**AVIS RELATIF À LA PROTECTION
CONTRE LES EVENTUELS EFFETS NOCIFS ET NUISANCES
PROVOQUÉS PAR LES RAYONNEMENTS NON IONISANTS
GÉNÉRÉS PAR DES ANTENNES ÉMETTRICES STATIONNAIRES**

Commune : NAMUR - Exploitant : TELENET GROUP

Référence exploitant : NR1034J

Rapport n° 3502 / 2023

Figure 2 : Vue en plan des installations d'antennes dans un rayon de 300 mètres autour de l'installation faisant l'objet de la demande d'avis

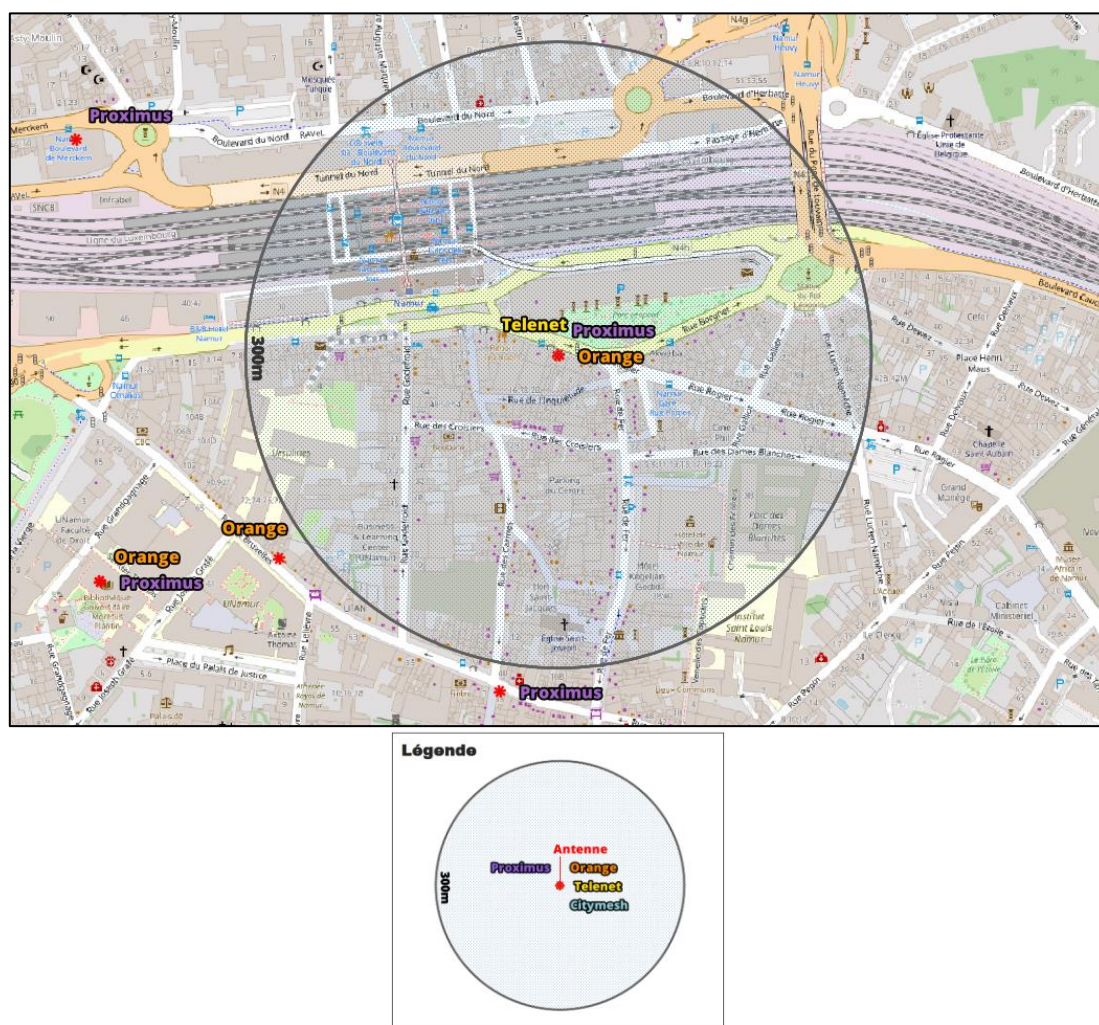
Compte tenu du nombre d'installations localisées dans la figure 2, il apparaît que l'intensité du rayonnement électromagnétique généré, dans les lieux de séjour situés à proximité de l'installation référencée dans le paragraphe 2, par l'ensemble des antennes émettrices stationnaires de l'ensemble des exploitants du même site d'antennes émettrices stationnaires respecte la limite fixée à l'article 4, § 2 du décret.
